（仮称）徳島鳴門風力発電事業
環境影響評価方法書
補足説明資料

令和 6 年 8 月

東急不動産株式会社

風力部会 補足説明資料 目次

図 11(1) 渡り鳥調査 定点観察 視野範囲 (全地点)

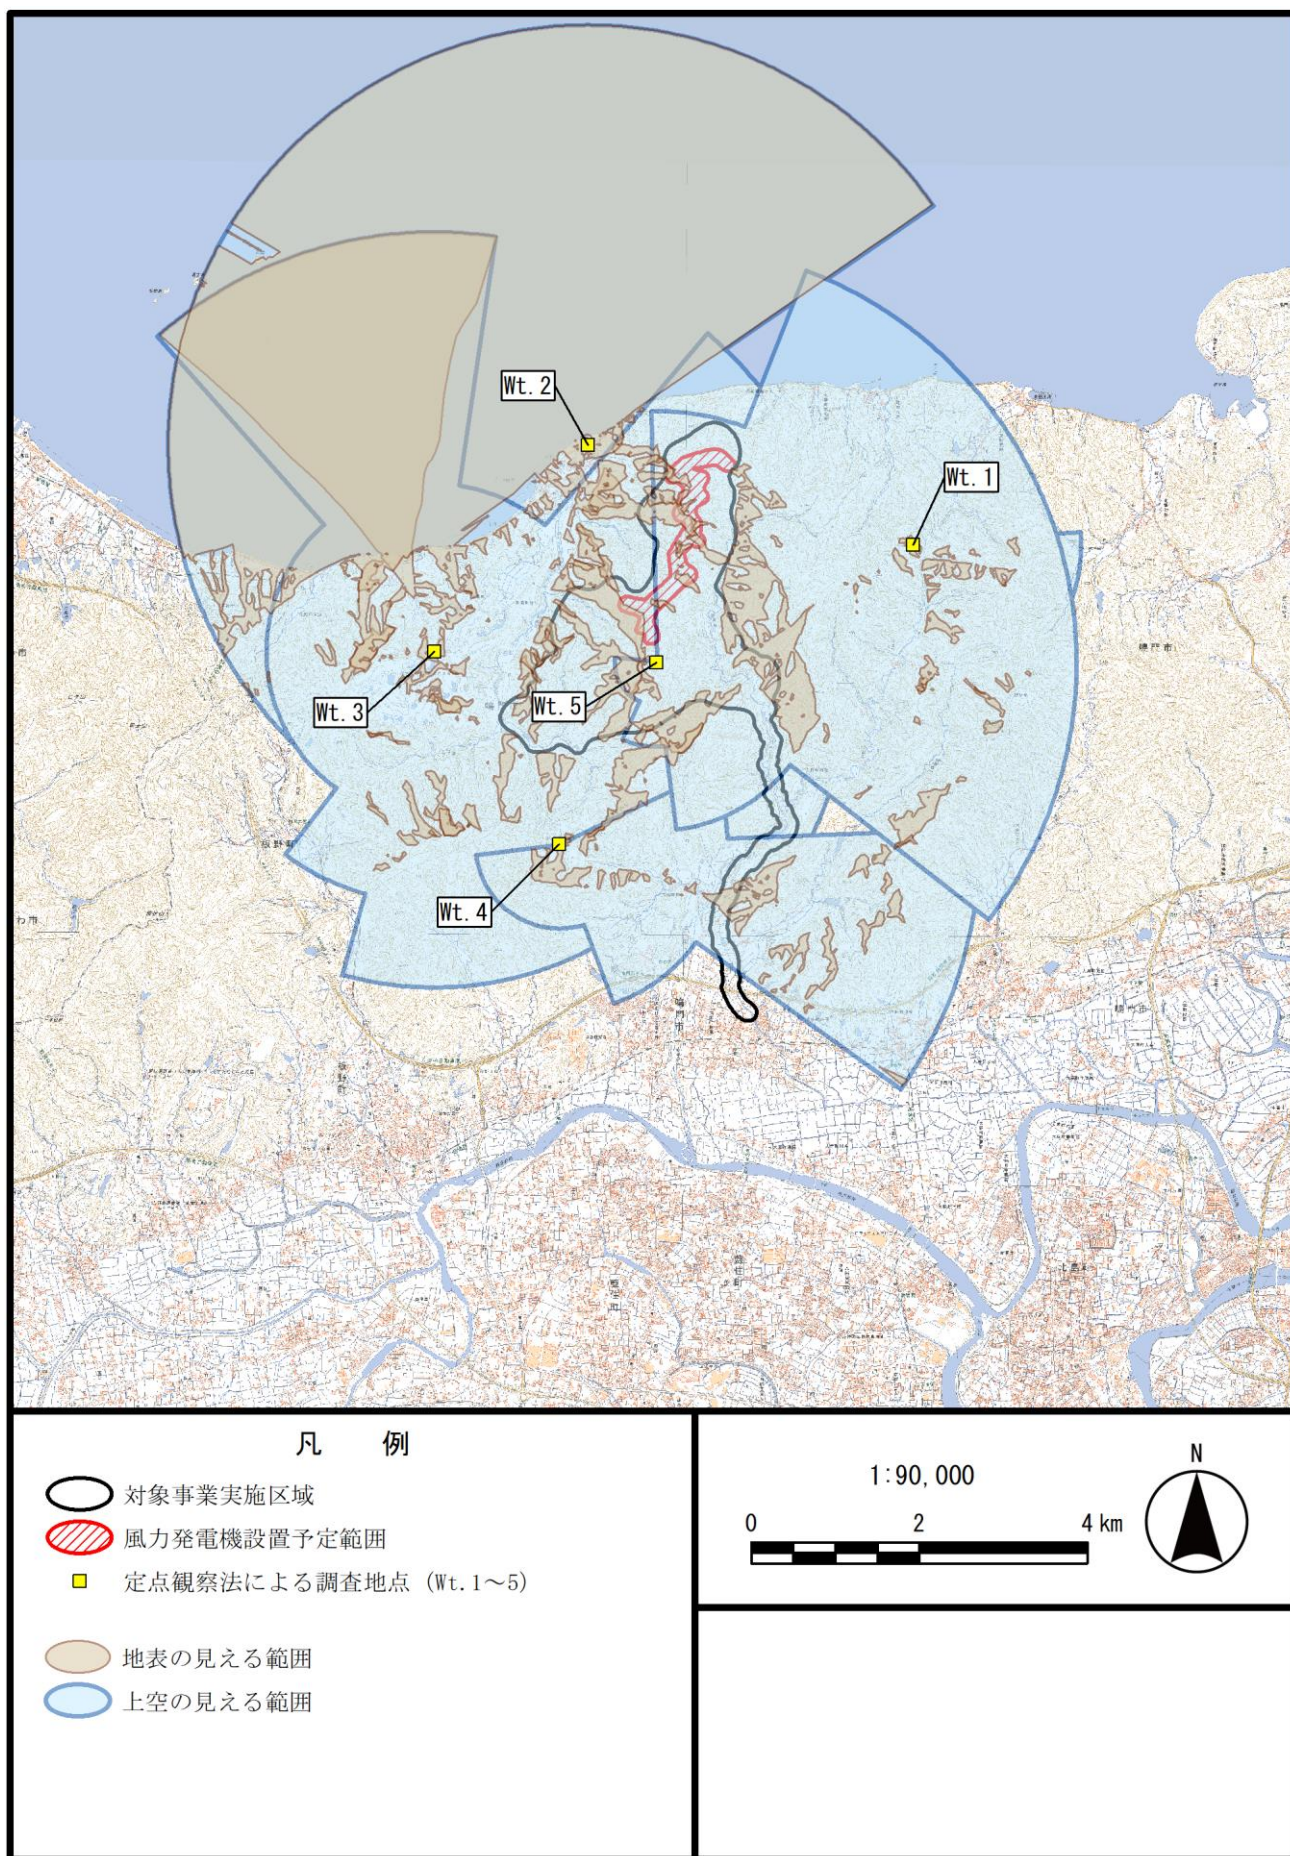
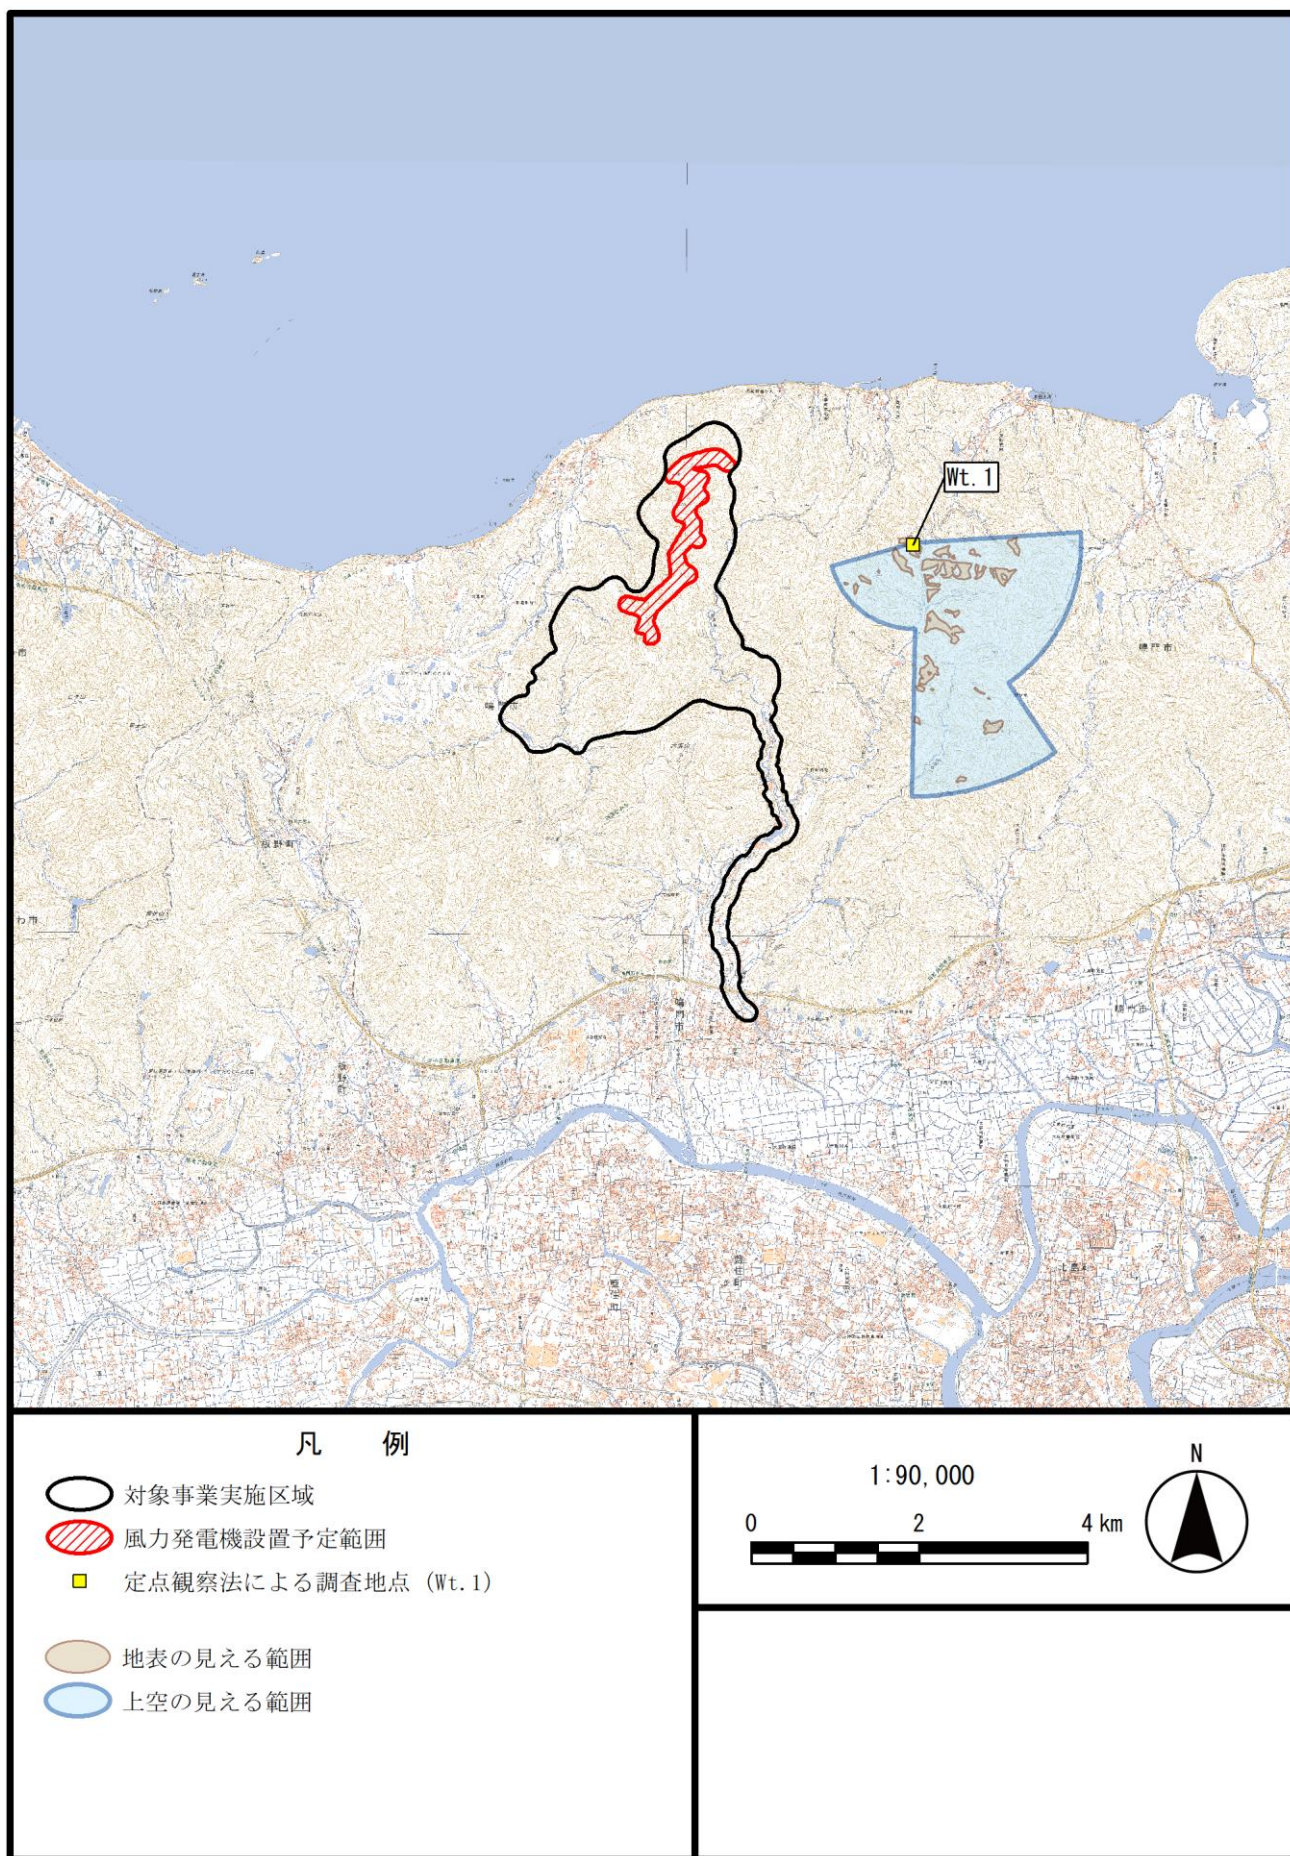
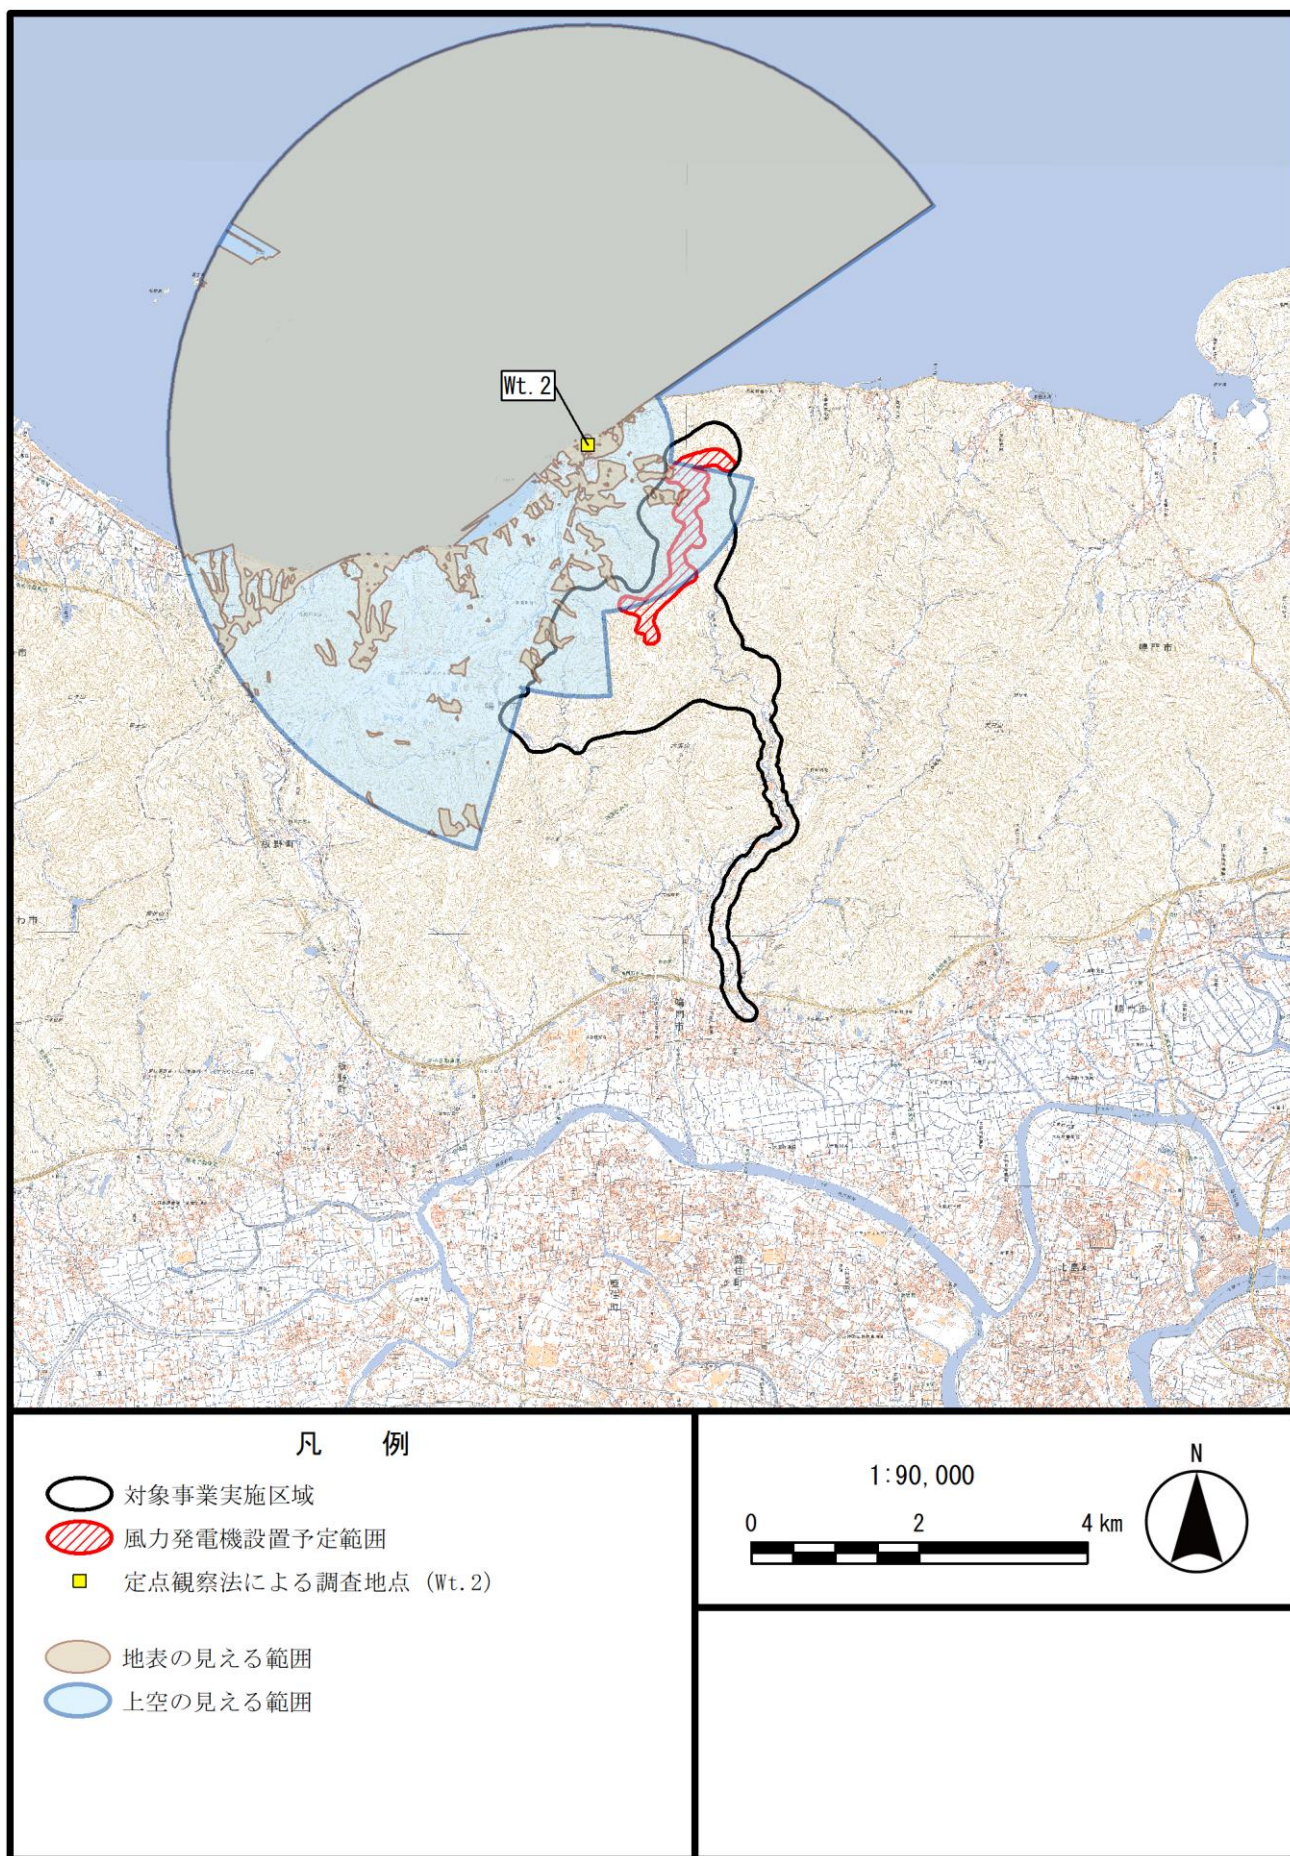
鳥類調査(重要な種(猛禽類等)、渡り鳥)をポイントセンサス法で行う場合、調査地点からの可視範囲が示されているか。

鳥類調査のうち、猛禽類調査地点からの可視範囲を図 10 に、渡り鳥調査地点の可視範囲を図 11 にお示します。
